改善箇所説明図

農耕用トラクタの車軸及びトランスミッションにおいて、塗装方法が不適切な為、ホイールボルト・ナット及び塗装後のトランスミッションに組付したボルト・ナットが緩むことがある。そのため、そのままの状態で作業を続けると、ボルト・ナットが外れ部品が落下、または最悪の場合、脱輪するおそれがある。

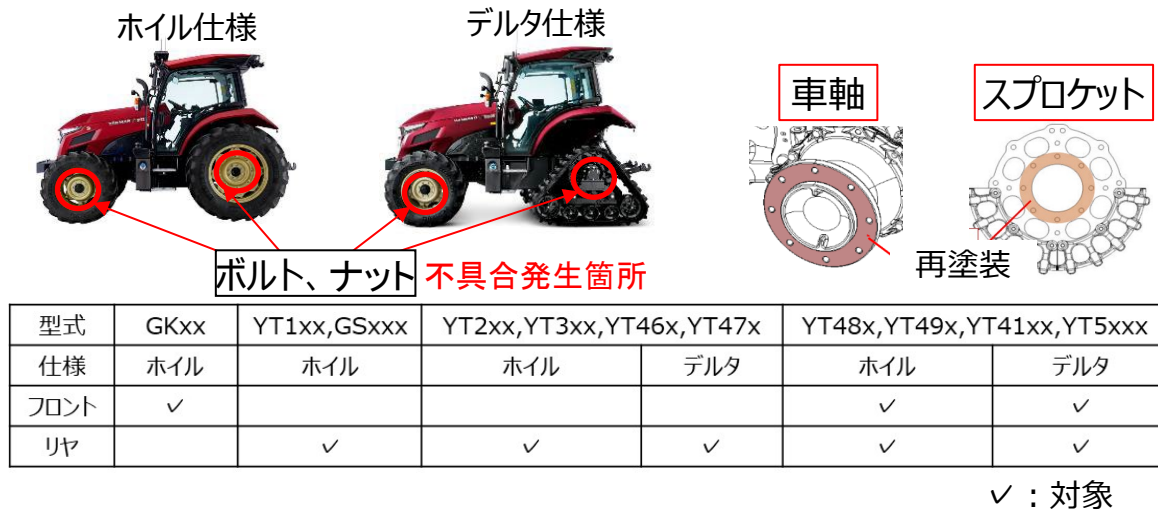
不具合発生箇所

改善内容

ホイール及びデルタ仕様の該当型式の車軸及びスプロケットについて、再塗装の上、ボルト・ナットを規定トルクで締め直す。また全車両、塗装後のトランスミッションに組付したボルト・ナットを増し締めする。

□ は、増し締め部品を示す。

□ は、再塗装部品を示す。
